Klosterneuburg, den 23. Dezember 2022
SV 2022 113

**Befund und grundlegende Aussagen
zu
Stadtgemeinde Klosterneuburg
Retentionsstudie Kierlingbach und Zubringer
Einreichunterlagen BMLFUW 2013,
Projektnr.: 1378_1
erstellt vom Ingenieurbüro PERZ PLAN 2013 (2017 u. 2022)**

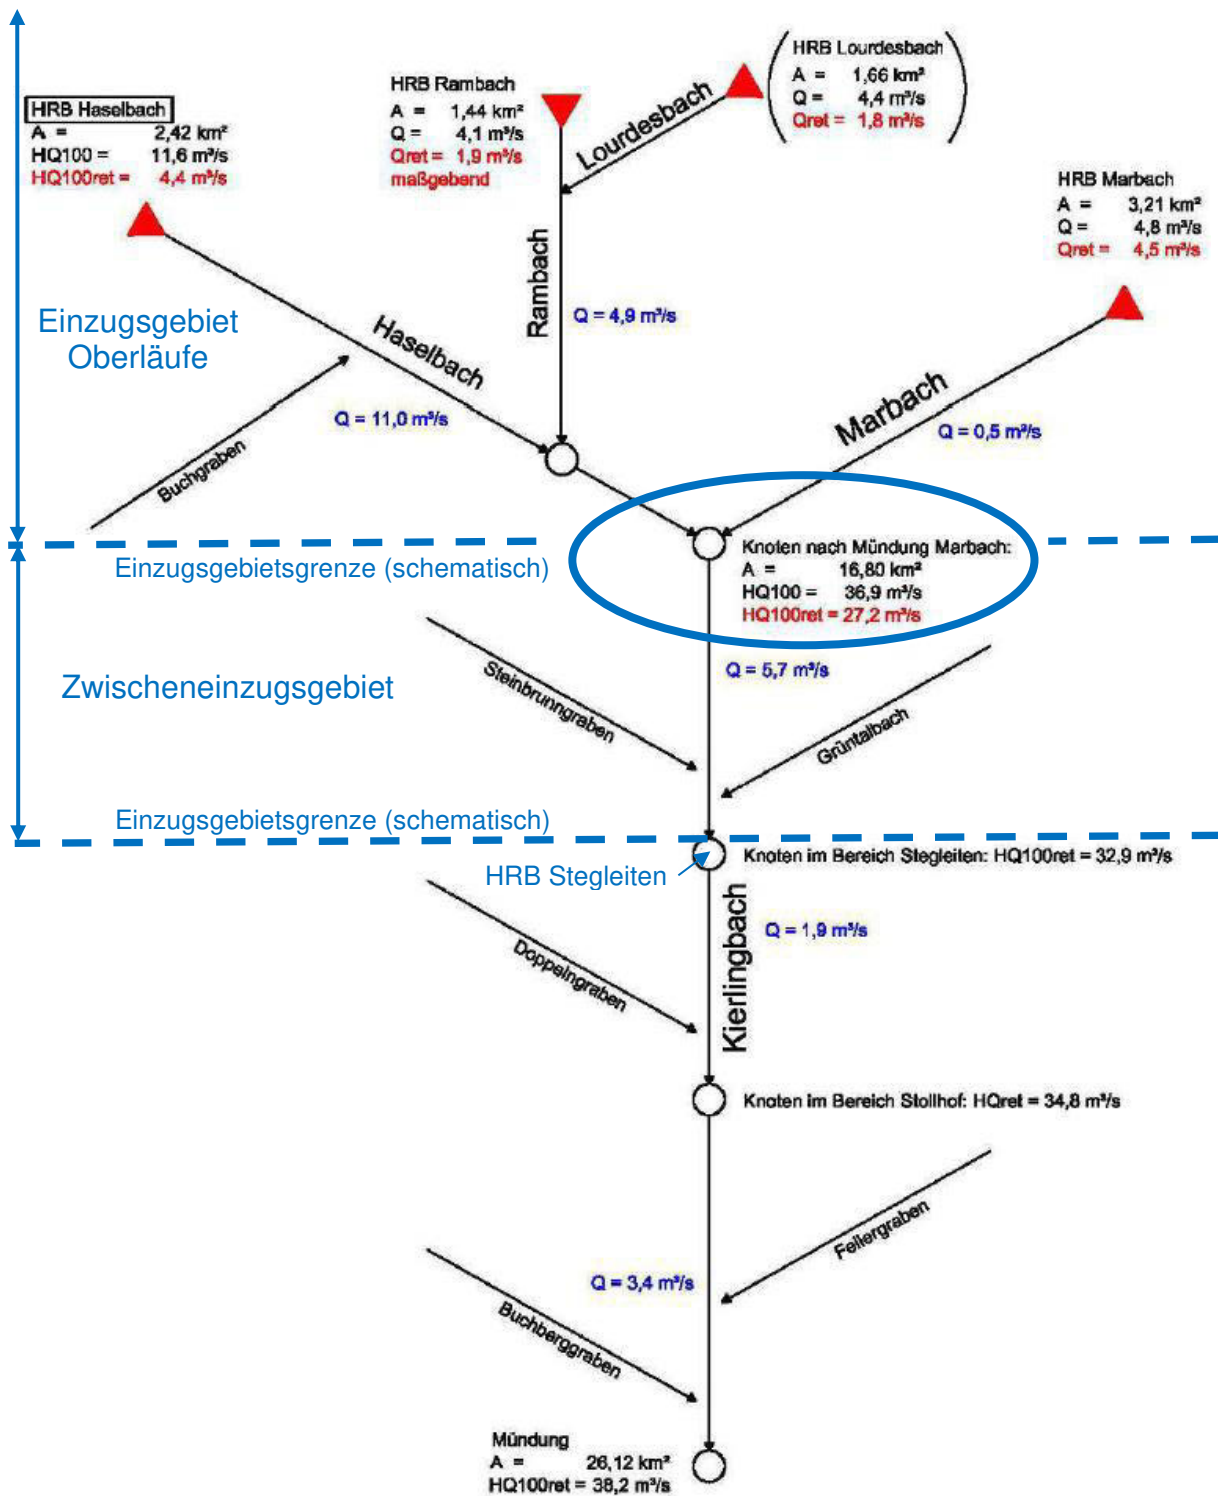
Für den Oberlauf mit den Zubringern Haselbach, Rambach, Lourdesbach und Marbach wurden gesonderte Berechnungen für HQ100ret durchgeführt. Diese Ergebnisse zeigten, *dass beim Szenario Haselbach HQ100ret der höchste Abflusswert ($HQ100ret=27,2m^3/s$) am Knoten nach der Marbachmündung auftritt (siehe Bild 1). [...] Dieses Szenario wurde daher für den Oberlauf als maßgebend betrachtet und für die weiteren Berechnungen am Kierlingbach Mittel- und Unterlauf herangezogen.*

In der Retentionsstudie 2013 wurden für die Zubringer des Kierlingbaches (Haselbach, Rambach, Lourdesbach und Rambach) gesonderte Berechnungen für HQ100ret unter Berücksichtigung unterschiedlicher Szenarien durchgeführt und jenes Szenario mit dem höchsten Abflusswert für HQ100ret (Szenario Haselbach mit HQ100ret = 27,2 m³/s) für die weiteren Berechnungen am Kierlingbach (HRB Stegleiten) herangezogen.

- Es ist in der Studie nicht ersichtlich, zu welchem Zeitpunkt der maximale Abfluss auftritt und aus welchen Niederschlägen dieser maximale Abfluss resultiert.

Bild 2: Planungsstand 2022: Übersichtslageplan mit schematischer Darstellung der Standorte der geplanten Rückhaltebecken: Im Vgl. mit der Retentionsstudie 2013 um den Standort HRB Haselbach I ergänzt.
 (Quelle: Bürgerpräsentation 23.6.2022, Klosterneuburg)

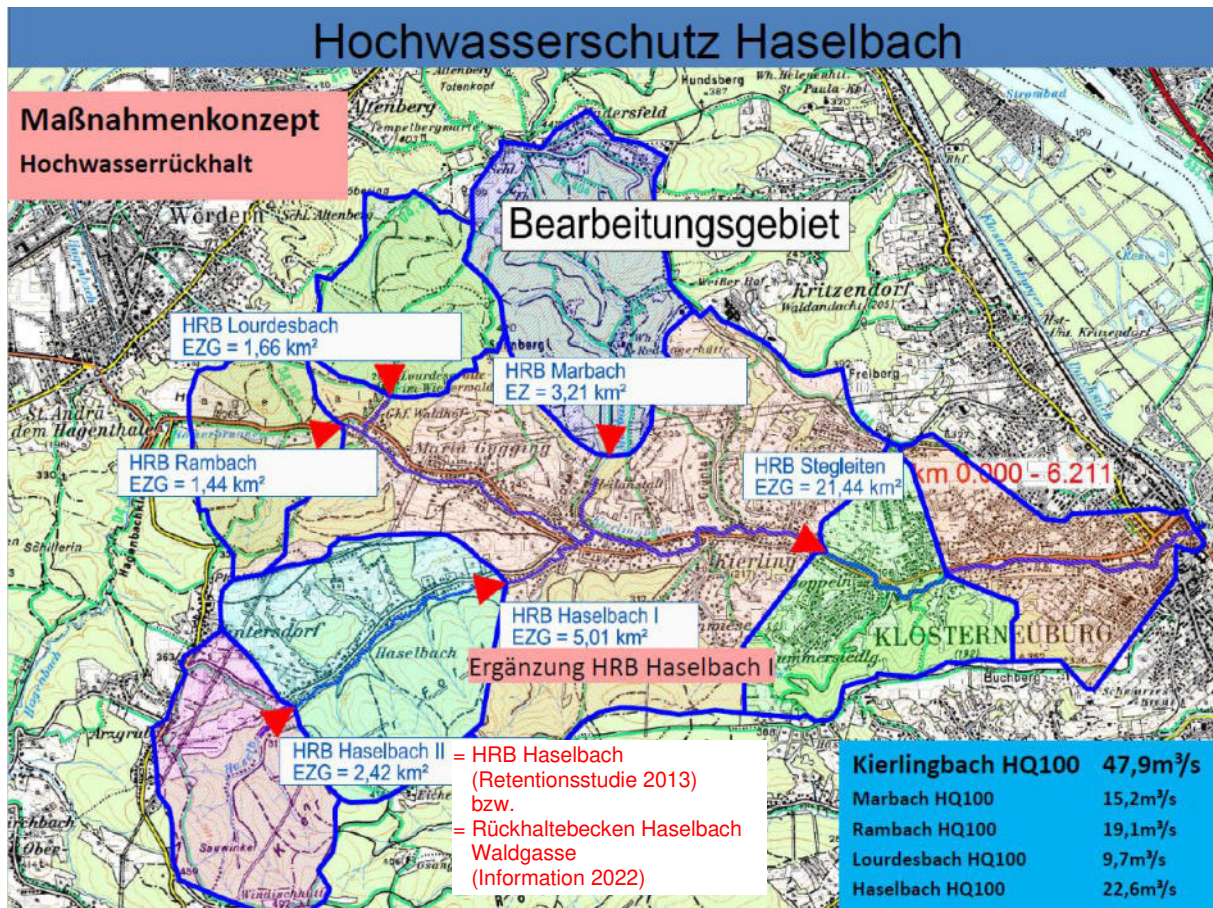
Zur Betrachtung kommen die Hochwasserrückhaltebecken am Haselbach mit den Standorten Waldgasse (HRB Haselbach bzw. HRB Haselbach II) und Hintersdorferstraße (HRB Haselbach I), insbesondere in Hinblick auf deren Dimensionierung bzw. auf den Einfluss der Hochwasserreduktion im Gebiet der Stadtgemeinde Klosterneuburg.

- Die in der Bürgerpräsentation vom Juni 2022 dargestellte Maximalvariante vom HRB Haselbach II mit einem Stauvolumen von ca. 60.000 m³ und das HRB Haselbach I mit einem Stauvolumen von ca. 22.000 m³ sind in der Retentionsstudie 2013 nicht enthalten.
- Die Ermittlung der Größe des HRB Haselbach II – Maximalvariante ist im Projekt nicht detailliert dargestellt, rechnerisch füllt sich das Becken in rund 95 Minuten. Der zugehörige Bemessungsregen ist aus der Studie jedoch nicht ersichtlich und ist dort nicht angegeben. Entsprechend der Studie sollen 4 Becken im Einzugsgebiet und eines im Verlauf des Kierlingbaches, das Becken Stegleiten, errichtet werden.
- Hydraulisch handelt es sich beim HRB Haselbach II – Maximalvariante nicht um eine optimale Lösung, da es im Gesamteinzugsgebiet des Haselbaches relativ weit oben liegt.

Bild 3: Kierlingbach und dessen Oberläufe mit den Standorten der Hochwasserrückhaltebecken und Angaben zu den HQ100-Abflüssen vor und nach Umsetzung der geplanten Retentionsmaßnahmen

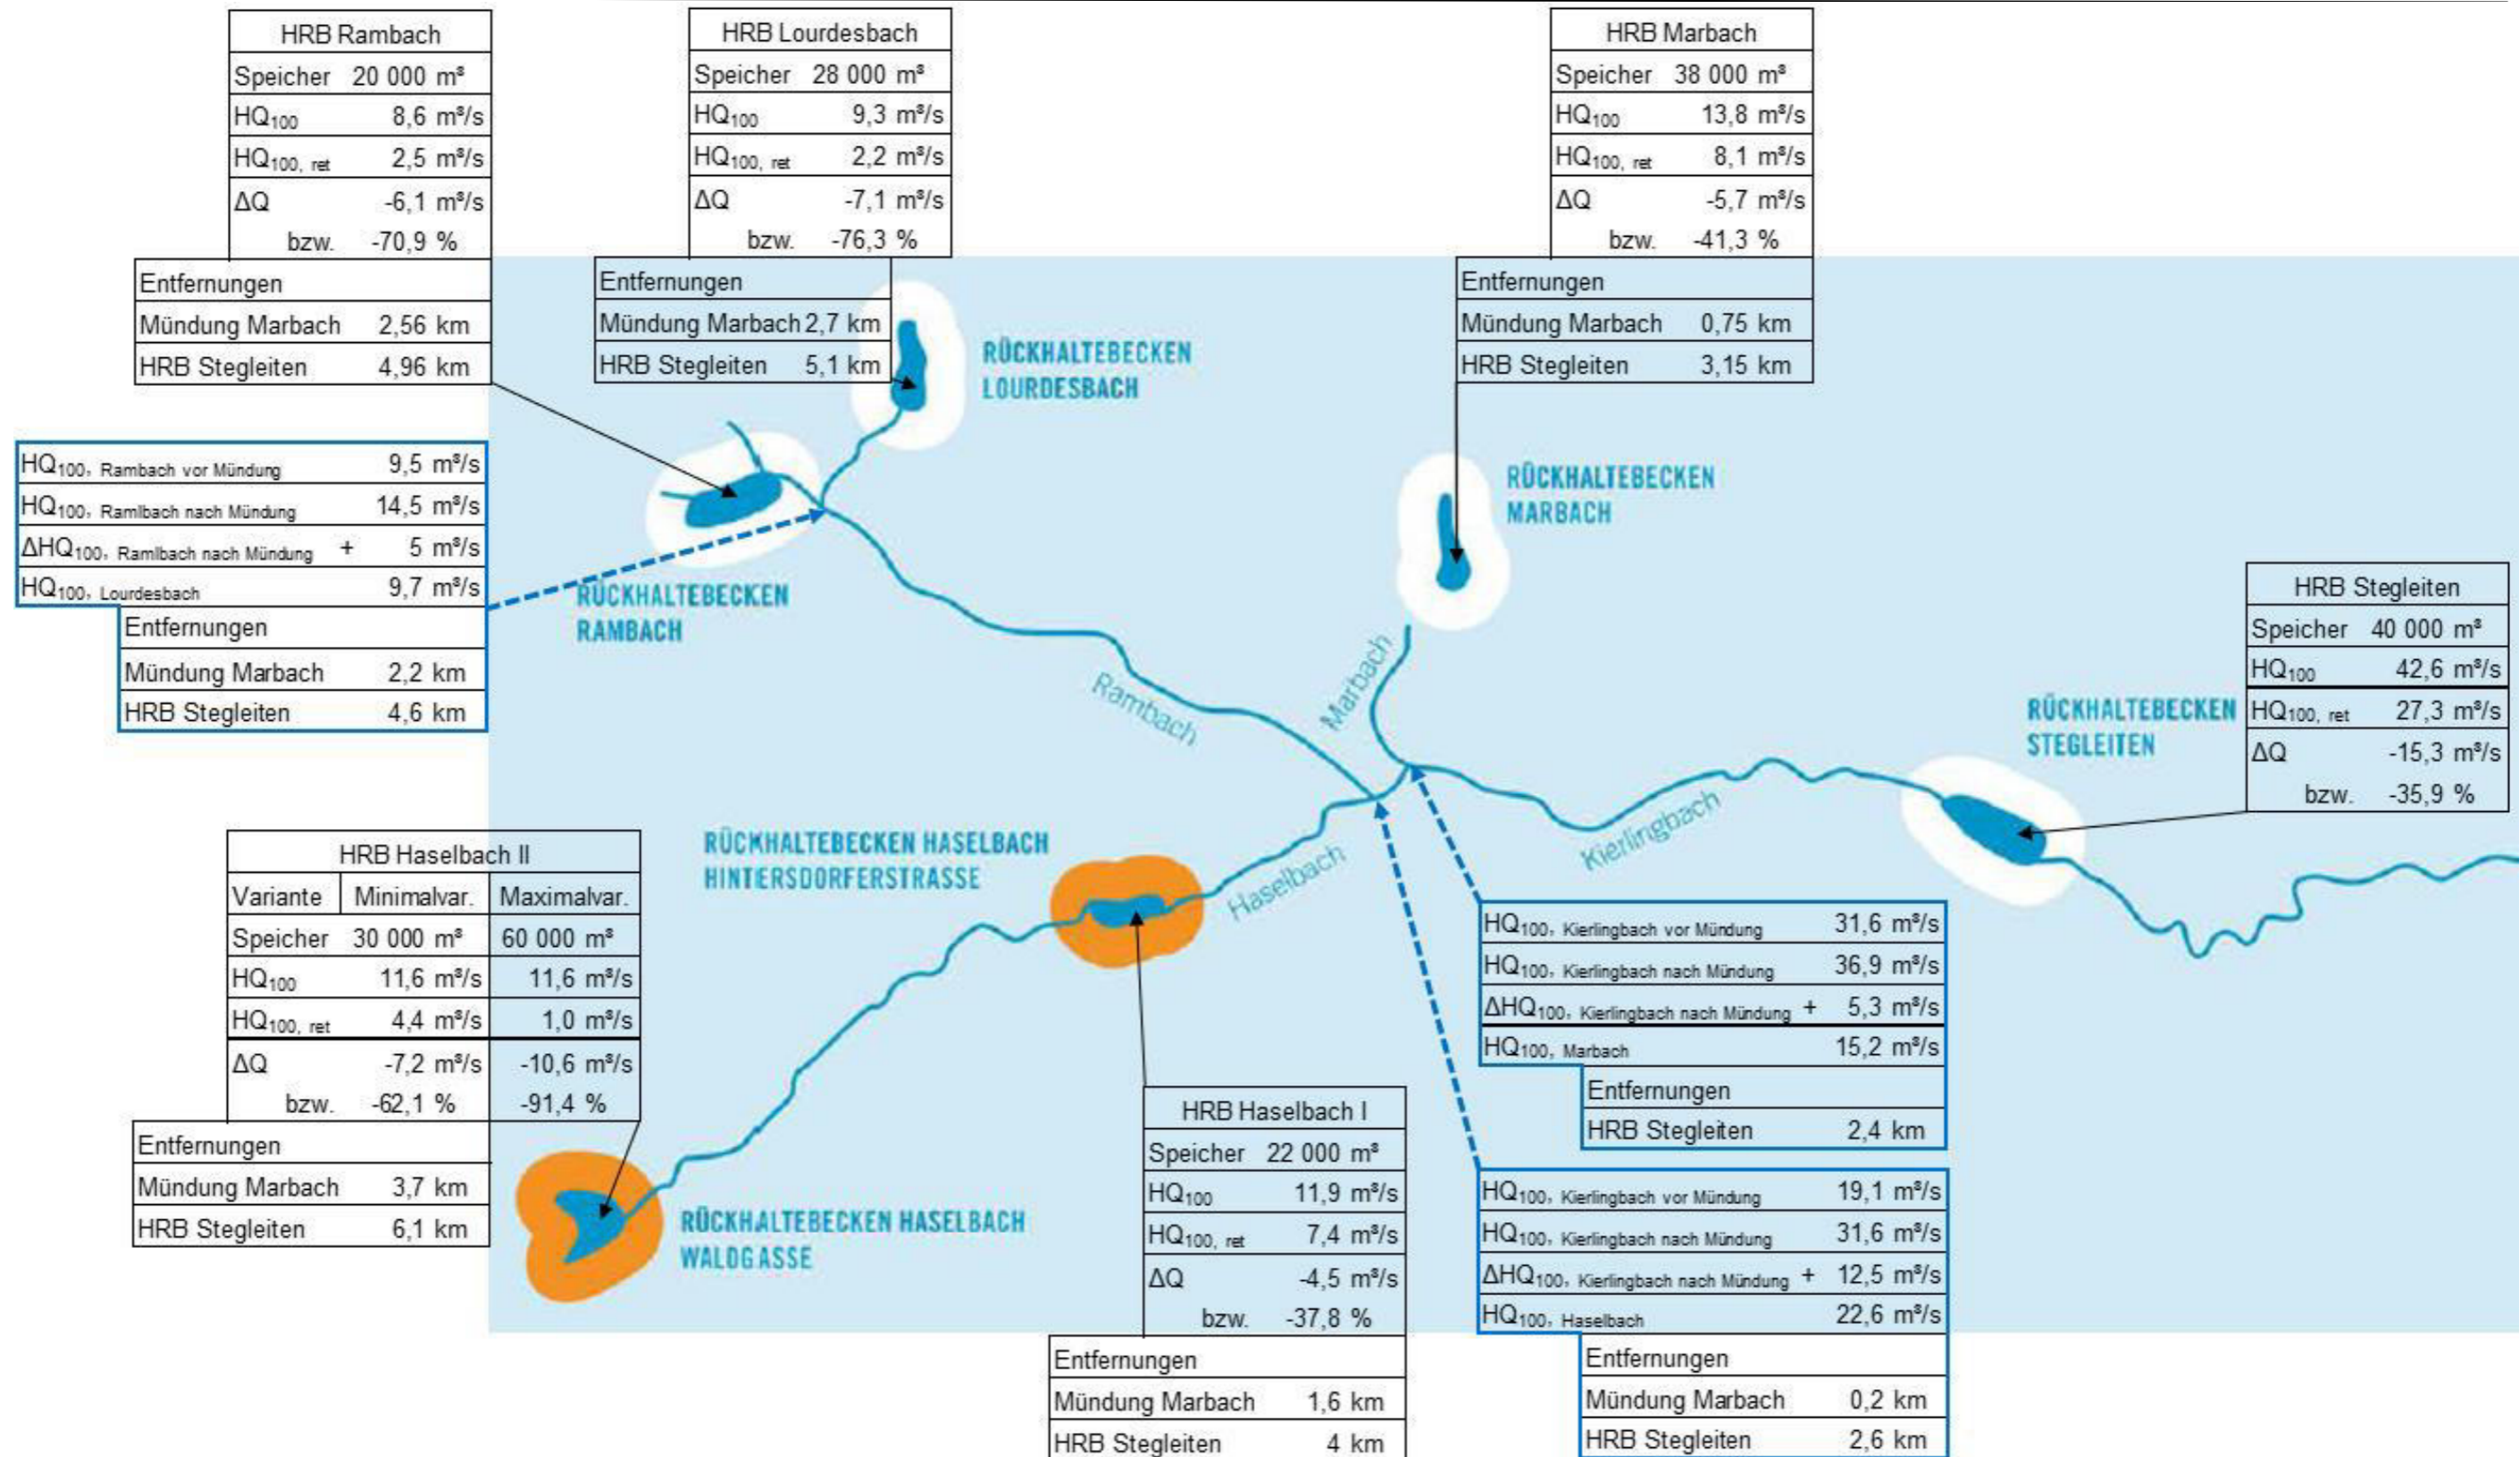
Die aufgelisteten Abflüsse treten nie zur Gänze kumuliert am Standort Stegleiten auf, die Summe der Zuflüsse ist deutlich größer als der angegebene Zufluss beim HRB Stegleiten.

- Die Summe der aus den Einzugsgebieten stammenden Abflüsse ist deutlich größer als jener welcher für das HRB Stegleiten als Zufluss angegeben ist.

- Ob das HRB Haselbach II überhaupt hochwasserschutzrelevant ist für den Bereich unterhalb des HRB Stegleiten ist aus der Studie nicht eindeutig ersichtlich und sollte noch durch eine numerische Simulation ermittelt werden.
- Ob das HRB Haselbach II überhaupt eine Reduktion des Spitzenabflusses unterhalb des HRB Stegleiten zu verursachen im Stande ist, ist aus den Unterlagen der Studie nicht abzulesen bzw. aufgrund der langen Fließzeit vom HRB Haselbach II zum HRB Stegleiten in Frage zu stellen.
- Das HRB Stegleiten ist besonders wichtig.
- Auch das HRB Haselbach I wäre hydraulisch gesehen sehr zu befürworten.
